# BAB V

## HASIL EVALUASI RANCANGAN

### 5.1. Hasil Evaluasi dari Dosen Penguji

Gambar 5. 1 Evaluasi Rencana Lansekap pada Bangunan

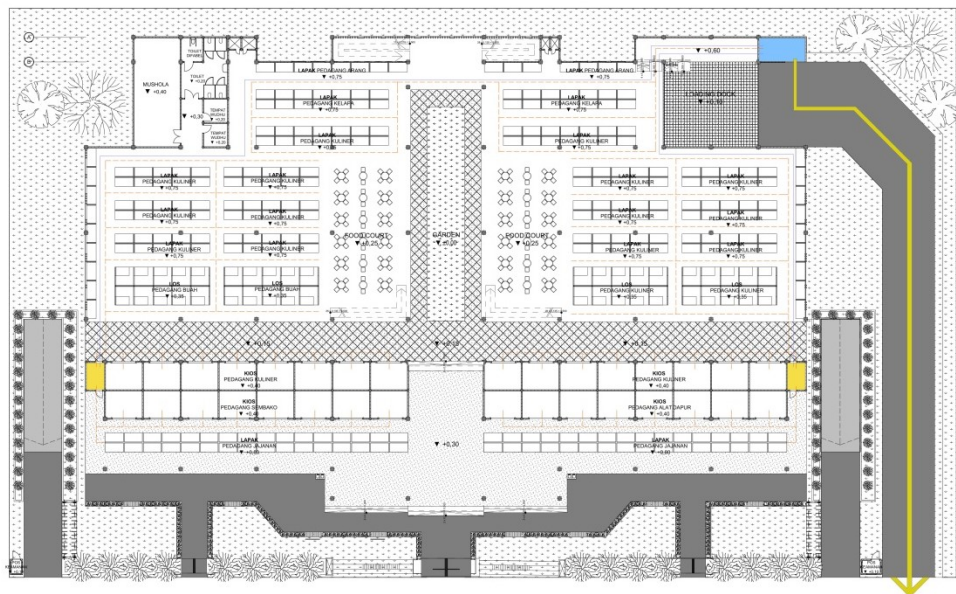
#### a. Adanya peluang PKL (Pedagang Kaki Lima)

PKL merupakan salah satu faktor yang menyebabkan fungsi lahan dan ruang pada pasar tidak digunakan sebagaimana mestinya. Pada perancangan ulang Pasar Sentul penggunaan konsep bangunan terbuka sudah baik dan memberikan solusi permasalahan pada bangunan pasar yang pengap dan sempit. Tetapi adanya area hijau pada bagian depan bangunan dapat menyebabkan masuknya PKL dari luar pasar yang tidak memiliki kios, los atau lapak dalam pasar yang memanfaatkan lahan hijau untuk berdagang.

Dari hasil evaluasi memerlukan pengembangan lansekap atau area hijau dengan meninggikan elevasi pada perkerasan, sehingga gerobak PKL tidak dapat masuk dan menempati area hijau pada Pasar Sentul.

Gambar 5. 3 Evaluasi Rencana Unit Sampah pada Bangunan

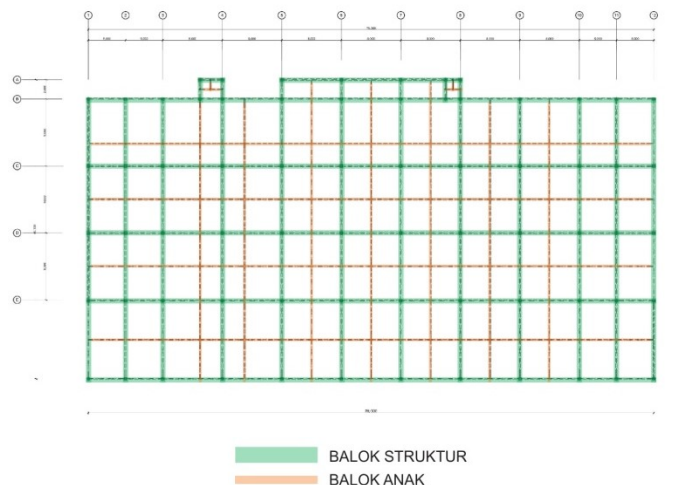
b. Peletakan unit sampah sementara pada bangunan

Unit sampah pada perancangan ulang Pasar Sentul hanya memiliki 1 unit yaitu TPS pusat yang berada pada area belakang bangunan. Akan tetapi dari hasil evaluasi diperlukan bak sampah sementara sebelum di arahkan pada TPS pusat karena jarak beberapa kios, los dan lapak ada yang memiliki jarak cukup jauh dengan TPS pusat.

Peletakan unit sampah sementara pada area depan bangunan untuk memudahkan pembuangan sampah bagi pedagang kios, los dan lapak yang berada pada area depan.

Gambar 5. 4 Evaluasi Rencana Struktur Balok Basement

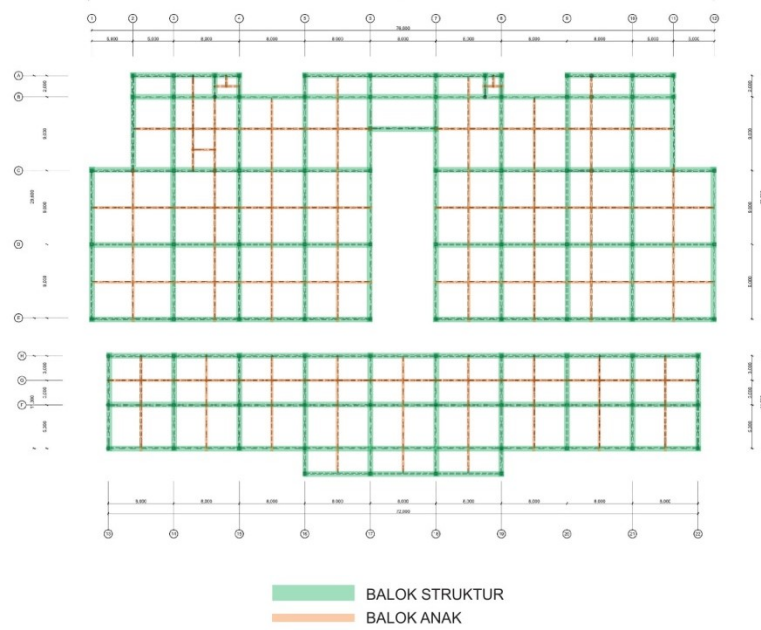
d. Rencana struktur balok

Dari hasil evaluasi perlu penambahan balok anak karena bentang yang terlalu lebar yaitu 8 meter dan 9 meter.

Gambar 5. 8 Perspektif Lapak pada Bangunan

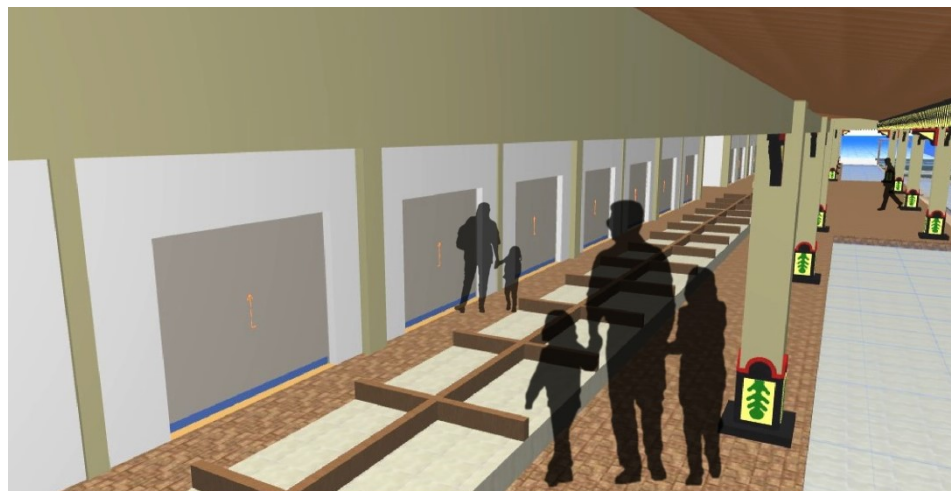
a. Evaluasi penggunaan dinding partisi pada area lapak

Sebelum tahap evaluasi terdapat dinding partisi pada area lapak dengan tinggi 50 cm, akan tetapi adanya dinding partisi menyebabkan kurangnya interaksi antar pedagang. Sehingga dilakukan pengurangan tinggi pada dinding partisi lapak menjadi 10 cm yang berfungsi hanya sebagai batas antar pedagang.
